Wichtige Informationen zu dem Schilling KKP Stammdaten Update August 2023

Dachsystem Serie 3000

Verglasungstabelle

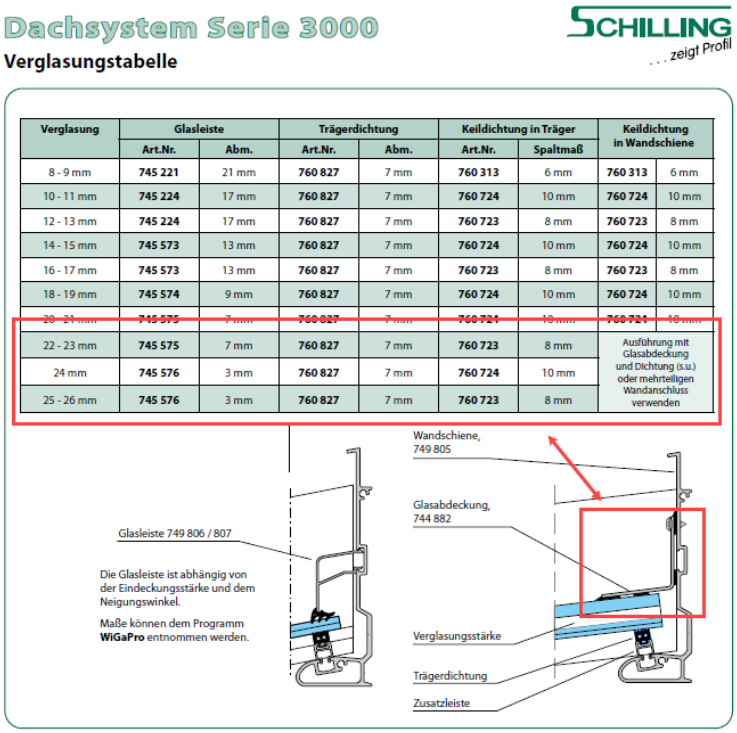
In der Serie 3000 haben wir eine automatische Tauschfunktion, für die Glasabdeckung in der Wandschiene, ab Verglasungsstärke 22 mm eingefügt. Somit ist es nicht mehr nötig manuelle Anpassungen in diesem Bereich vor zu nehmen.

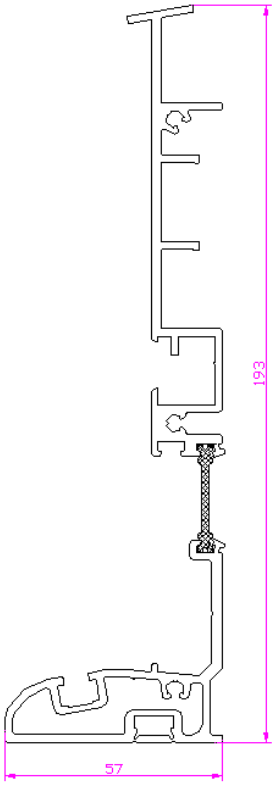
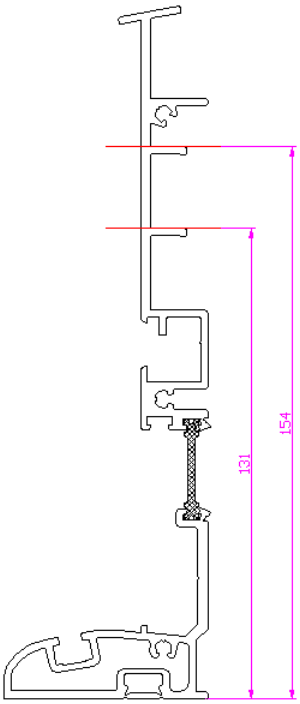
Die Wandschiene 777806 wird die bisherige und über lange Zeit bewährte Wandschiene 777805 in vielen Anwendungsbereichen ergänzen.

- Größere Bauhöhe zur rationellen Aufnahme des 777830 Mittelträgers
- Dachneigung bis 18° über alle Systemträger (höhere Dachneigungen können nach Rücksprache geprüft werden)

- Längerer Isoliersteg für eine bessere Wärmeisolierung
- Der Befestigungsbereich der Wandschiene wurde an die heutigen technischen Anforderungen angepasst

- Die Wandschiene hat eine Glasleisten Aufnahme erhalten, so dass die Glasabdichtung analog zu der einteiligen Wandschiene 749805 der Serie 3000 erfolgt.

- Bei der Standard Verglasungsstärke 28 mm kann die Glasleiste 749807 ohne zusätzliche Bearbeitung eingesetzt werden.
- Die Endstückmontage erfolgt in dafür vorgesehenen Schraubkanälen.

- Um die Vorteile der Wandschiene auch bei niedrigen Montagehöhen verwenden zu können, verfügt die Wandschiene über zwei vorgegebene Maße zum kürzen des Profils. Abgestimmt sind die Maße auf Träger mit einer Bauhöhe von 125 mm und 85 mm. Eine fachgerechte Abdichtung der Wandschiene zu dem Baukörper ist weiterhin ohne Mehraufwand möglich.
